**Bebauungsplan Nr. 10-80 „Greimethof – Ost“, Deckblatt 10**

**Vorabstellungnahme Klimaschutzmanagement**

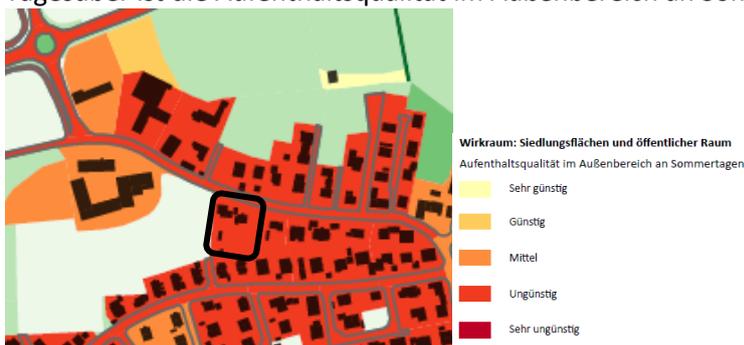
Die vorgesehene Bebauung bedeutet im Vergleich zum Bestand eine massive Zunahme der versiegelten Fläche.

Folgende Maßnahmen sollten daher dringend umgesetzt werden:

- Private Wege, Einfahrten, Stellplätze und sonstige befestigte Flächen sind mit wasserdurchlässigen Belägen auszubilden.
- Die Flachdächer sind auch bei Installation von PV-Anlagen zu begrünen.
- Die im Entwurf vorgesehene Anzahl an Bäumen (20 Stück) ist festzusetzen. Dabei ist mindestens ein Baum der 1. Wuchsklasse festzusetzen.
- Der Kinderspielplatz ist in Übereinstimmung der Freiflächengestaltungssatzung von der Verkehrsfläche mit einer mind. 1,5 m tiefen Strauchhecke abzuschirmen.
